MD BD – 2043-2022-2

Wien, 06.02.2023

65. Arbeitsgespräch Koordinationsstelle Baubehörde-
Kammer der Ziviltechniker*innen, Architekt*innen und
Protokoll

Ansicht Nord Hof / Schnitt B-B

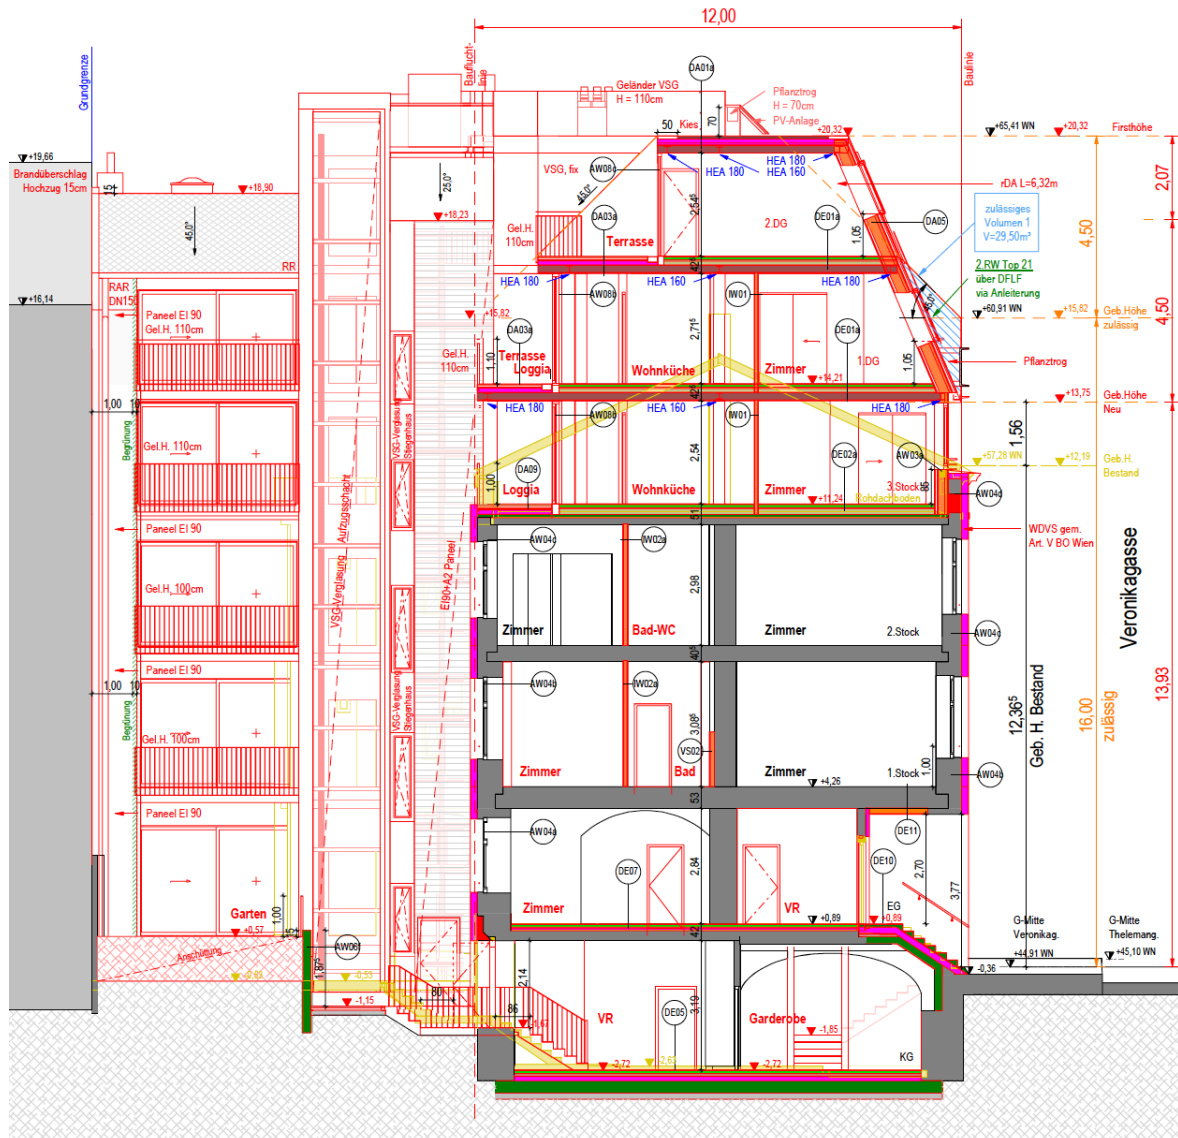
- Eckgrundstück, GB III g, 16m
- In der Veronikagasse GH 15m,
- in der Thelemanngasse nach §75(4) 11,38+3=14,38m, Anwendung §75(5)
- EG-Niveau 96cm ü. Gehsteig OK

Der angesuchte §69 wird seitens MA 21 mit der Begründung abgewiesen, weil im Erläuterungsbericht zum Plandokument 7426 aus 2002 mit der Firsthöhenbeschränkung auf 4,50m das 2. Dachgeschoß verhindert werden sollte:

In den letzten Jahren gab die Judikatur dem Wortlaut des Gesetzes und nicht den Intentionen des Gesetzes Recht. Mit dieser Logik kann nur dem Wortlaut des Plandokumentes gefolgt werden, welches als Verordnung Gesetzescharakter hat, und nicht dem Erläuterungsbericht.

2002 und auch davor galt die Möglichkeit im Bebauungsplan auf Geschößzahlen zu beschränken als gängige Praxis. Die Beschränkung auf 4,50m Firsthöhe um das 2. DG zu verhindern kann nicht nachvollzogen werden.

Im Bestandserhalt wollte man unserer Meinung nach auch auf den Bestand und in diesem Fall auf seine Geschößhöhen und -aufteilung Rücksicht nehmen, welche auch eine Qualität darstellen. (EG-Niveau auf 0,96m, hohe Raumhöhen)"

MA 21: Die Abweichung unterläuft aus folgenden Gründen die Zielrichtung des Flächenwidmungs- und Bebauungsplans.

Die funktionale Notwendigkeit der geplanten Projektdimensionierung – Schaffung eines zusätzlichen Vollgeschoßes in der Dachebene – ist nicht nachvollziehbar. Sie beinhaltet eine erhebliche Überschreitung, die sich nicht nur auf einen geringen Teil der Straßenfront bezieht. Dem bestehenden Planungsziel, die Nutzung des Dachraumes auf 1 Geschoß zu beschränken, um ortsunüblich hohe Dachformen zu vermeiden, wird nicht entsprochen. Die straßenseitigen

MA 37: Die Überschreitung der zulässigen Firsthöhe um 2,07 m ergibt sich durch die Herabsetzung der Gebäudehöhe gegenüber der zulässigen Gebäudehöhe, wobei die MA 19 diese nicht gefordert hat. Das Projekt wird in der nächsten Koordinationsbesprechung § 69 besprochen.
